ESTUDIO DE RESTRICCIONES EN EL SISTEMA DE TRANSMISION

RESPUESTAS A OBSERVACIONES AL INFORME PRELIMINAR

GERENCIA DE OPERACIÓN

DICIEMBRE 2019

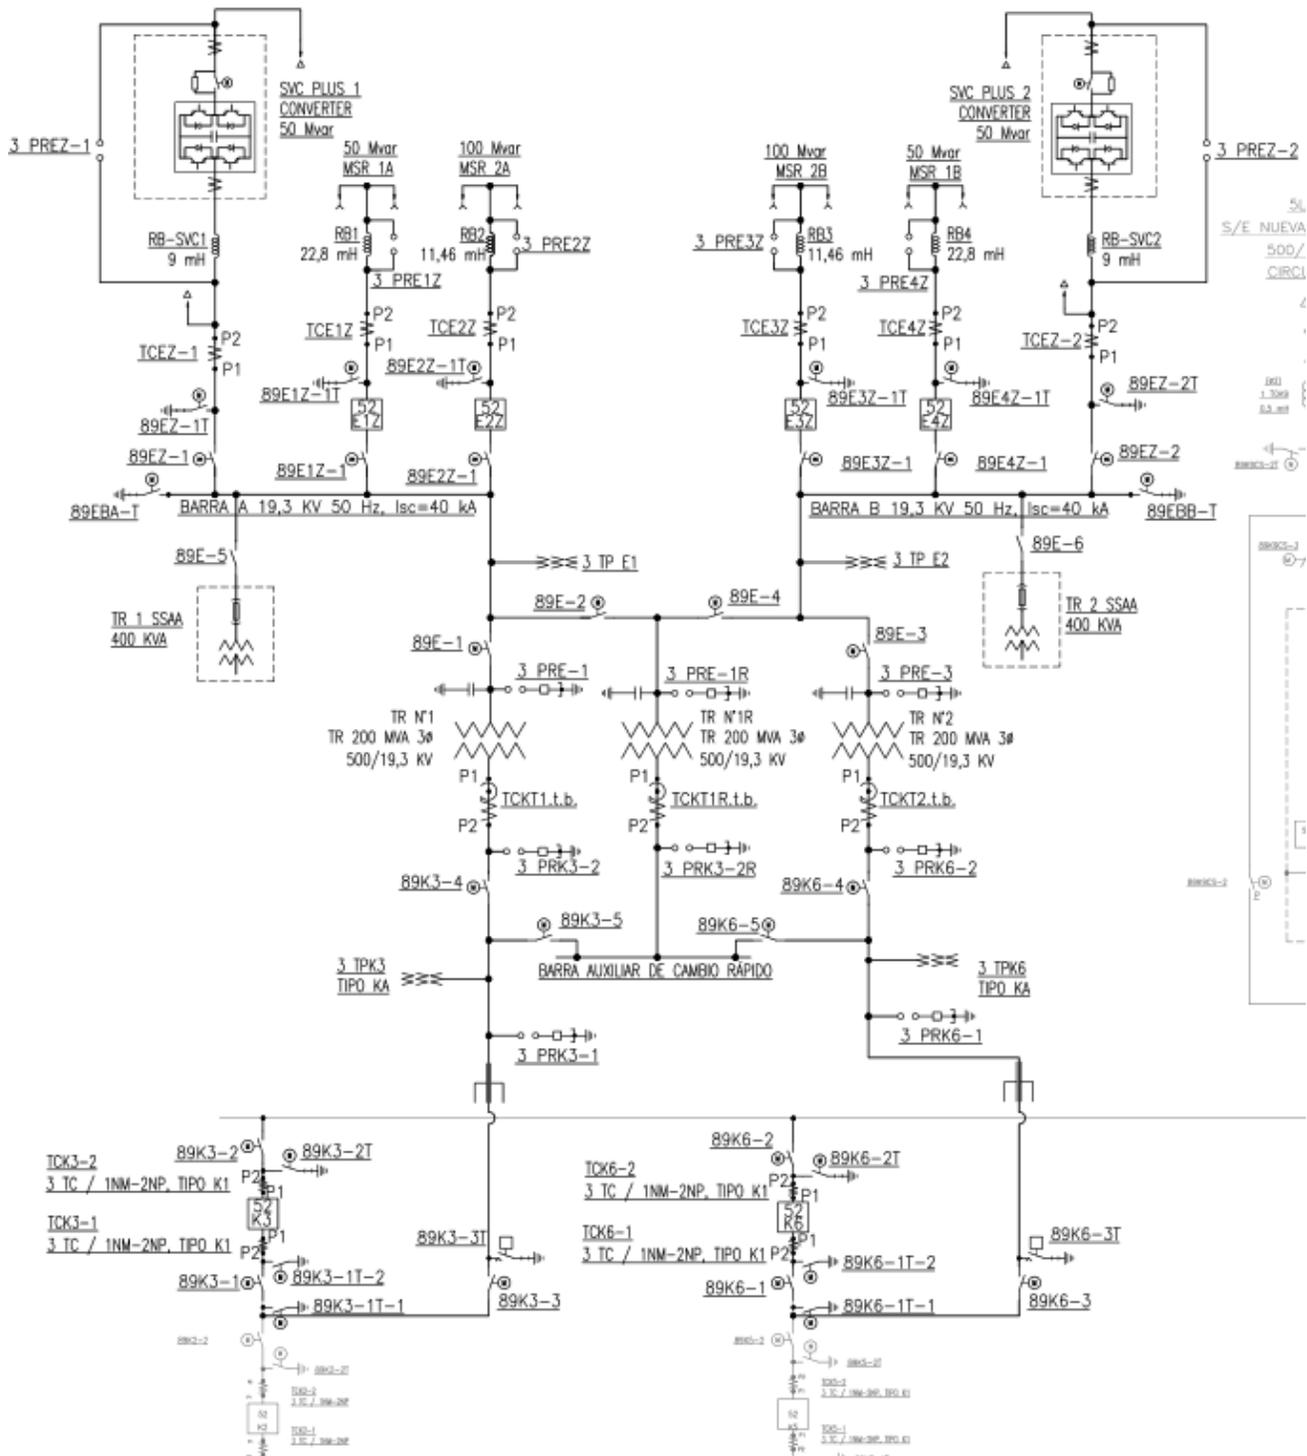
- 1) Respecto a los nuevos proyectos de la zona Norte Chico, se solicita aclarar y confirmar cómo se implementará el proyecto de compensación reactiva dinámica. El decreto pide solo un equipo +50/-150 MVar. Entenderíamos que esto se logra con 1 STATCOM +50/-50 y los 2 MSR de 50 MVar, pero la descripción del informe indica 2 unidades STATCOM (lo que resultaría en capacidad +100/-200 MVar). Indicar si esto es correcto y si la empresa adjudicataria estaría instalando mayor capacidad a la decretada o bien si existieron modificaciones al decreto (Decreto 422).

El equipo de compensación reactiva en cuestión se modeló de acuerdo con los últimos antecedentes entregados por la empresa a cargo del proyecto, los cuales se encuentran en el sistema de correspondencia del Coordinador. Para mayores detalles al respecto, favor revisar los planos de ingeniería contenidos en los Anexos de tales comunicaciones. De todos modos, y a modo de ejemplo, se muestra una captura de pantalla a uno de los planos en cuestión, en el cual se puede apreciar las principales características del proyecto.
